## Ⅱ.14.② 自然現象に対する設計上の考慮 への適合性

##### 2.13 使用済燃料乾式キャスク仮保管設備

## 耐震評価について

### 1 耐震設計方針

図 2. 1-3-4 キャスク容器等の応力解析箇所

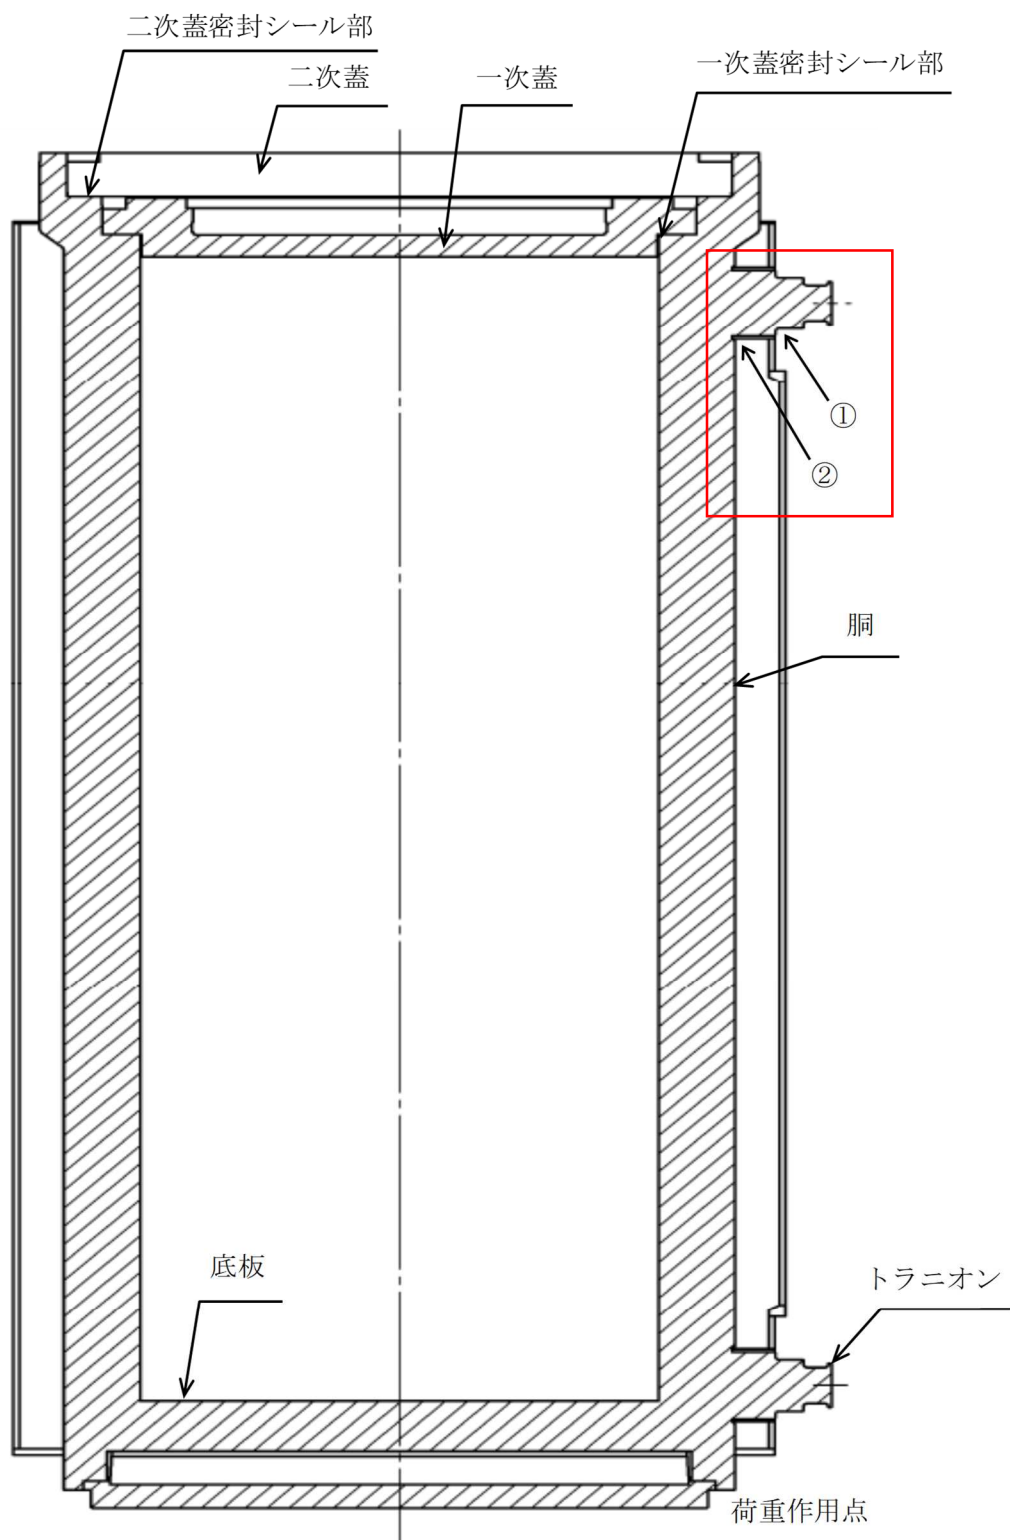
解析箇所を図 2. 1 - ~~3~~, ~~4~~ 4, 5 に示す。

図2. 1-45 バスケットの応力解析箇所

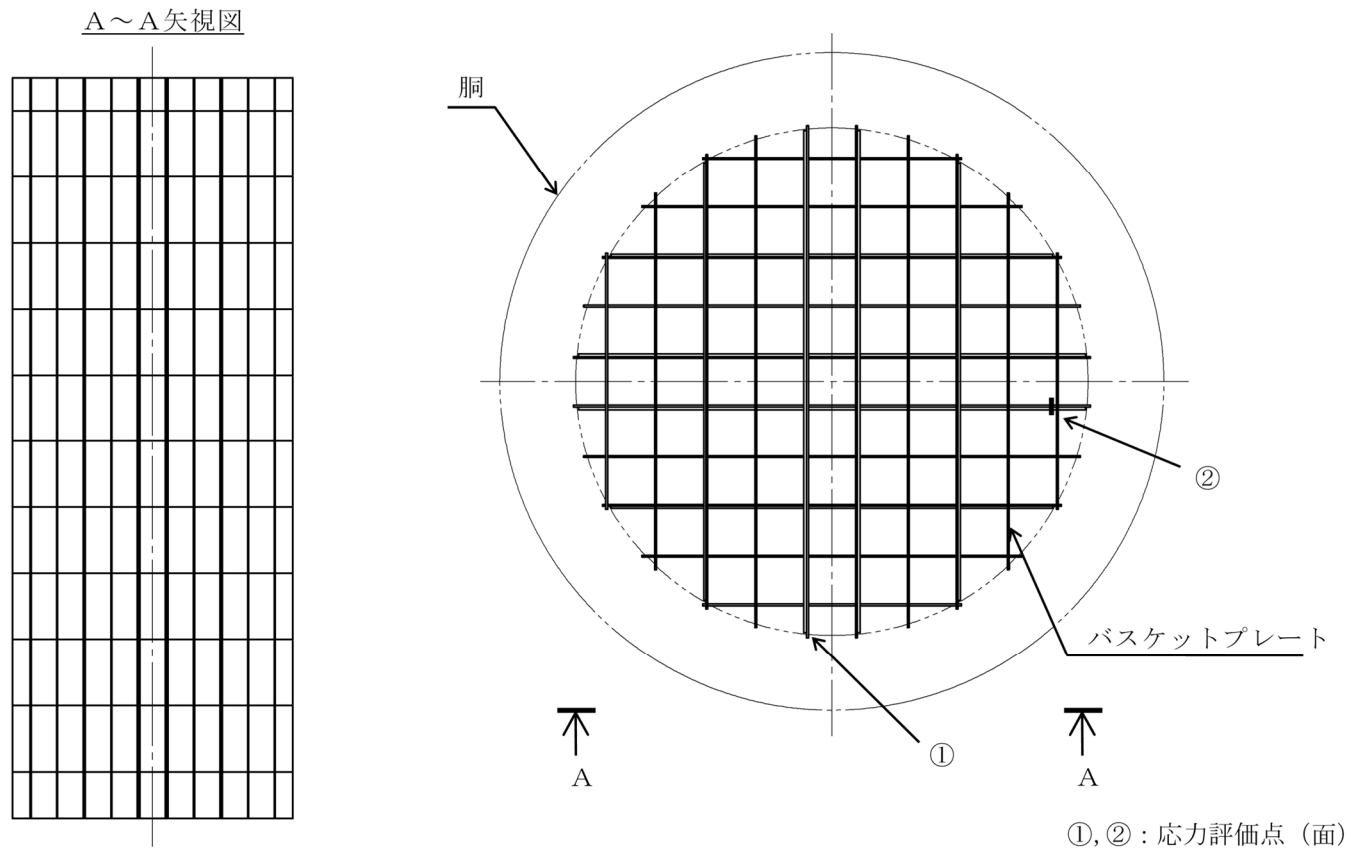
最大応力が発生するのはバスケットプレート端部(図2.1-45 ①部)である。  
鉛直方向加速度により発生する一次一般膜応力( $\sigma_x$ )は次式で計算する。

最大応力が発生するのはバスケットプレート格子端部(図2.1-45 ②部)である。

図2. 1-5-6 キャスク容器及び二次蓋の応力解析フロー図

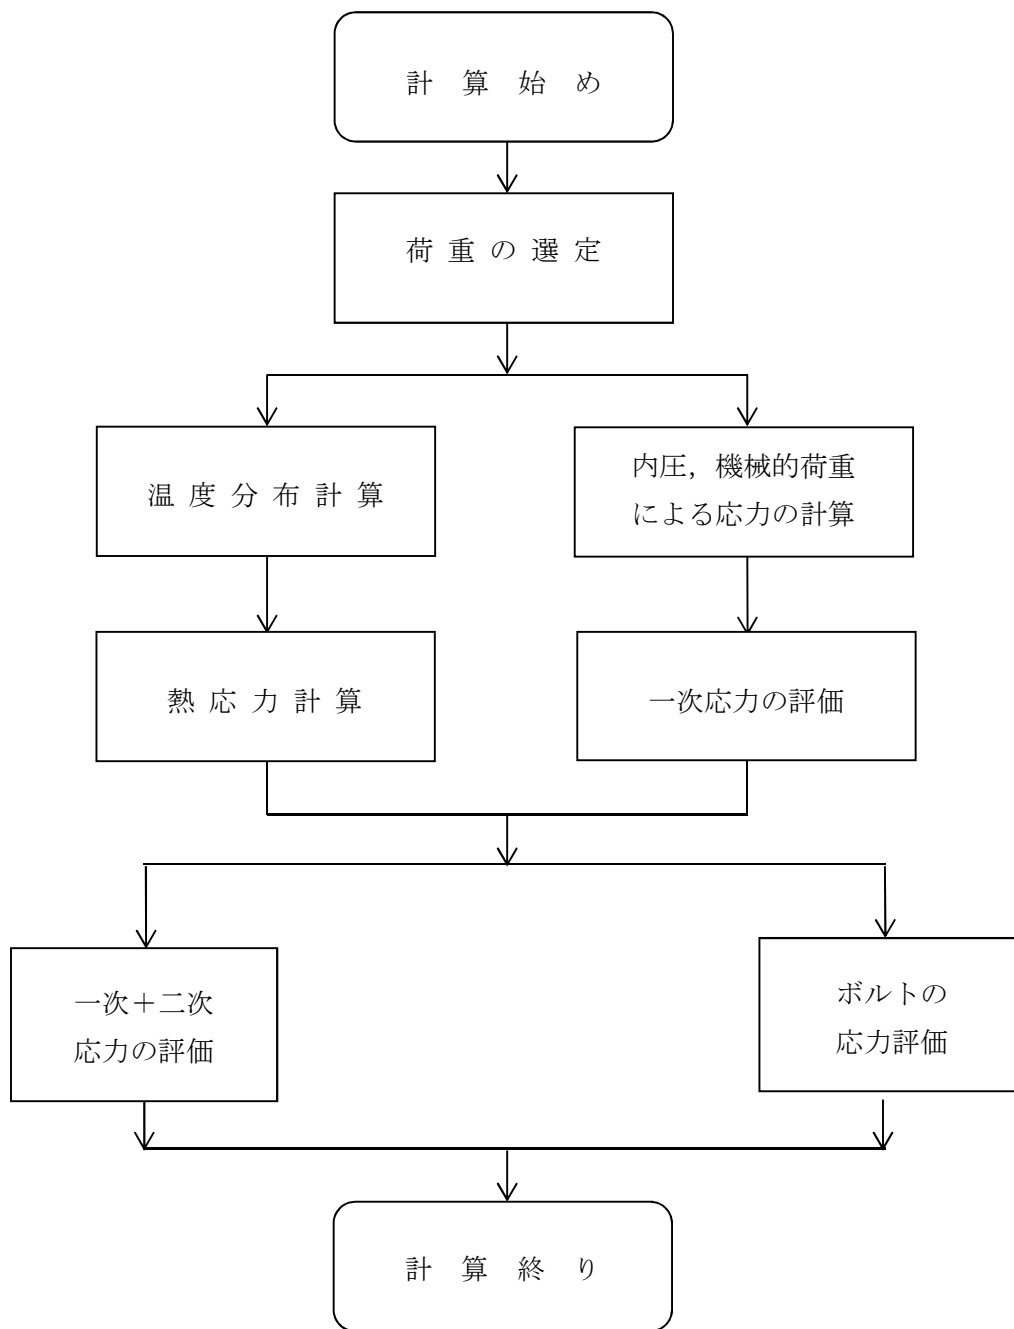
キャスク容器の応力解析フローを図2. 1-5-6に示す。

図 2. 1-6-7 バスケットの応力解析フロー図

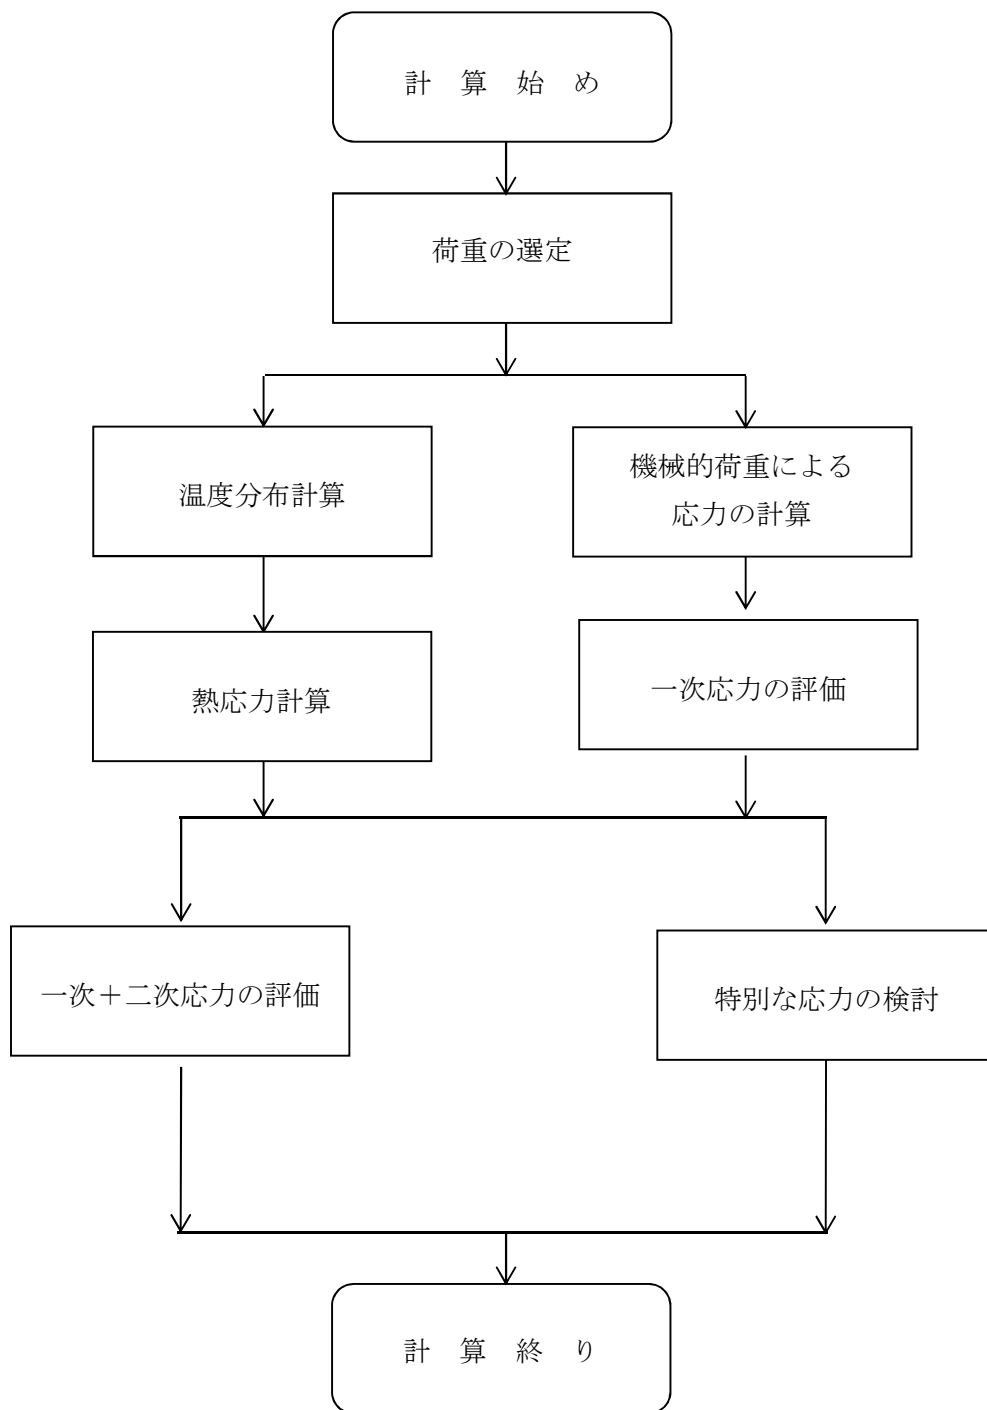
バスケットの応力解析フローを図2. 1-6-7に示す。

図 2. 1-78 トラニオンの応力解析フロー図

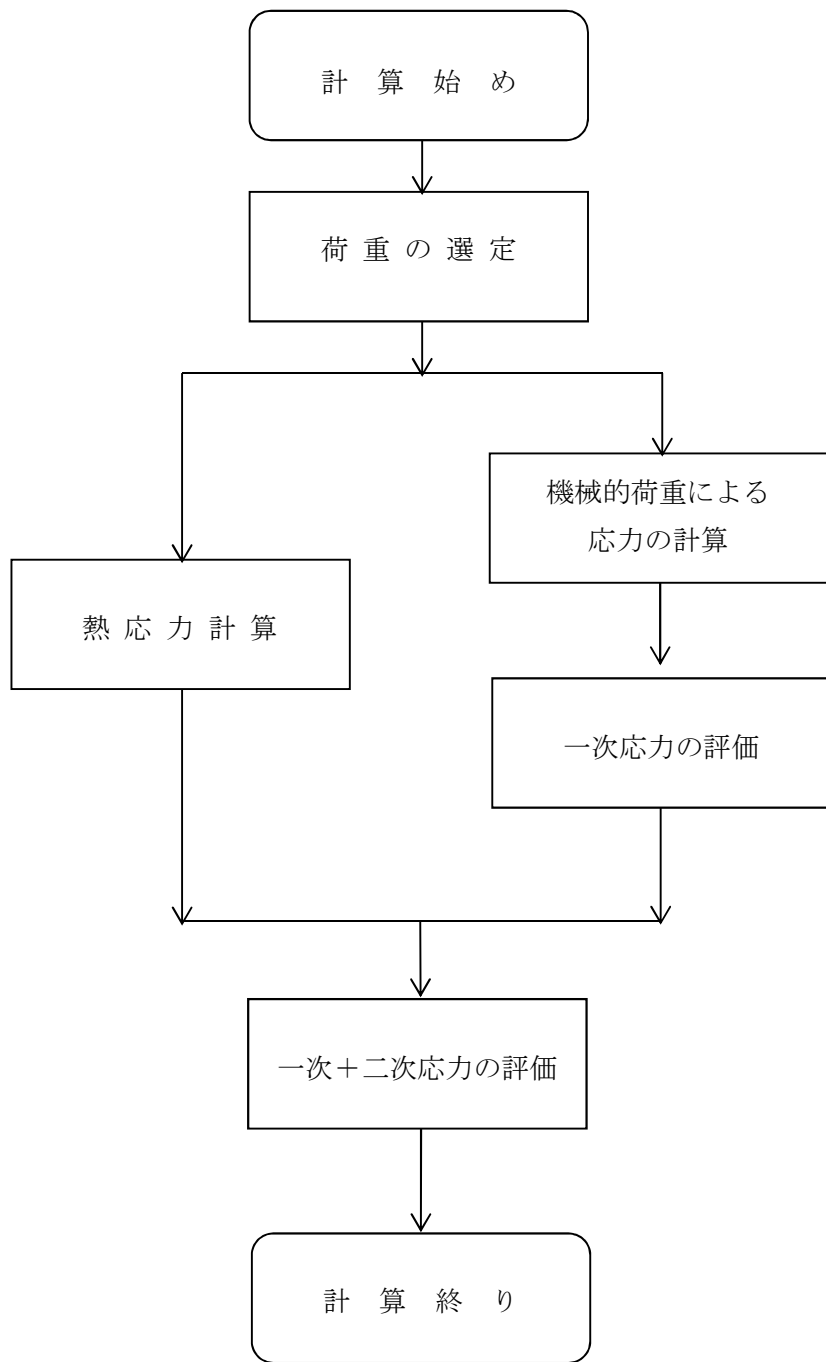
トラニオンの応力解析フローを図2. 1-7-8に示す。
